**DEMANDE DE RENSEIGNEMENTS N° 1 DE LA RÉGIE DE L'ÉNERGIE (LA RÉGIE) RELATIVE À
DEMANDE D'AUTORISATION POUR RÉALISER LE PROJET LECTURE À DISTANCE – PHASE 1**

CONTEXTE DU PROJET LAD

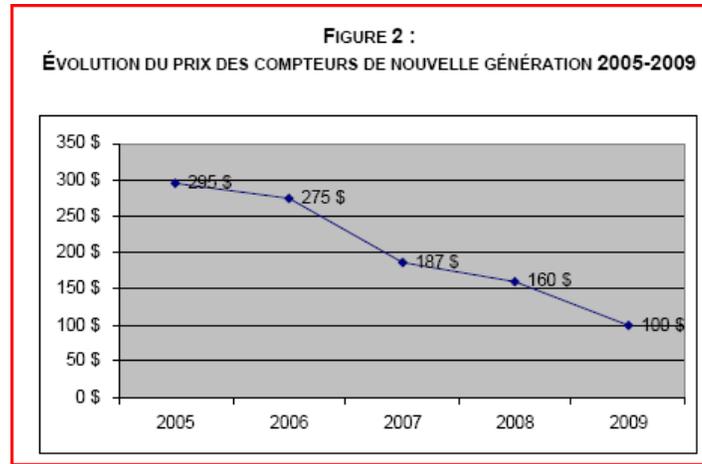
- 1.1 Veuillez concilier la durée de vie de 15 ans mentionnée en référence (v) pour les compteurs électroniques du parc du Distributeur avec la durée de vie comptable des compteurs électroniques qui passe de 10 à 9 ans dans la référence (i).
- 1.2 Veuillez justifier le choix d'une durée de vie de 15 ans pour les compteurs du projet LAD.

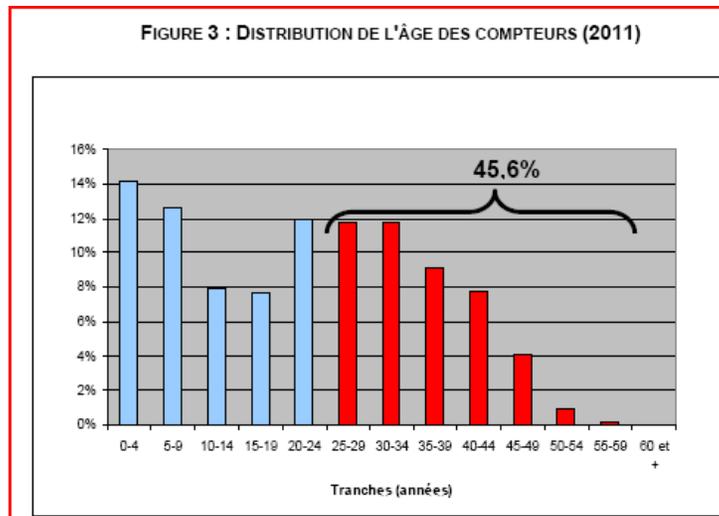
1.3 Veuillez détailler l'histogramme de la figure 3, de façon à avoir la proportion de compteurs électroniques dans le parc et la répartition par tranche d'âges des compteurs électromécaniques d'une part, et des compteurs électroniques, d'autre part.

La Régie comprend de la figure 3 que, tout en respectant les exigences de Mesures Canada, la gestion du Distributeur de son parc de compteurs a permis d'avoir une répartition assez uniforme de l'âge du parc, tout en bénéficiant d'une durée de vie effective des compteurs qui dépasse leur durée de vie comptable.

1.4 Veuillez expliquer en quoi le fait que plus de 45 % des compteurs ait plus de 25 ans justifie de remplacer la totalité du parc de compteurs à l'intérieur d'une période de 5 ans pour préserver la pérennité du parc.
